**PROYECTO DE MEJORA DE LA CONECTIVIDAD FERROVIARIA A CONSTITUCIÓN – FERROCARRIL
BELGRANO SUR**

**Obra " Viaducto Elevado Ferroviario en las Vías del FFCC Belgrano Sur – Tramo calle D. Taborda -
Estación Constitución".**

LPI -1/2017

CIRCULAR Nro. 5

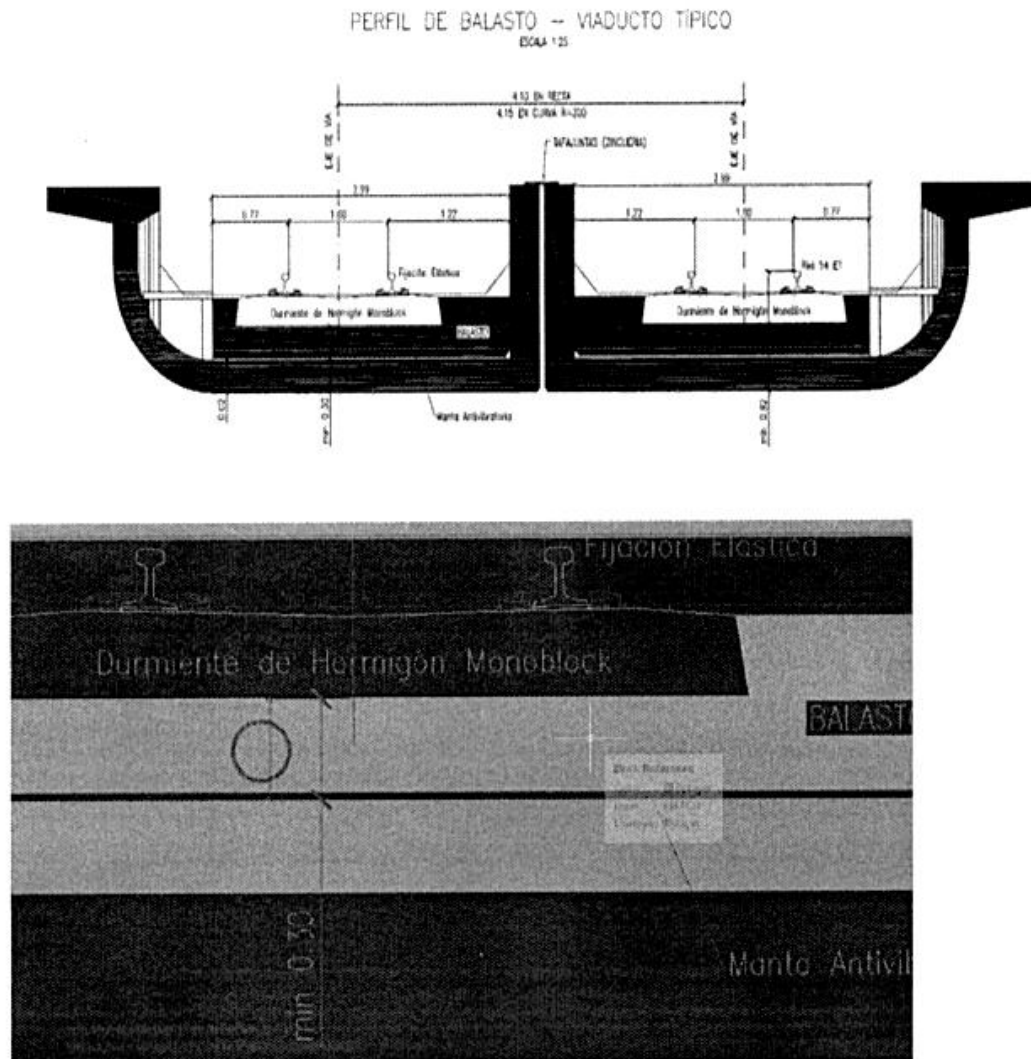
En el plano " IF-2017-18328364-APN-MTR" página 57/174, la medida indica 0,30m mínimo, pero en el archivo editable, la medida es 0.266m.

Se agradece tengan a bien aclarar qué espesor considerar; tanto para el cálculo del balasto como para evitar diferencias en las alturas de la estructura total.
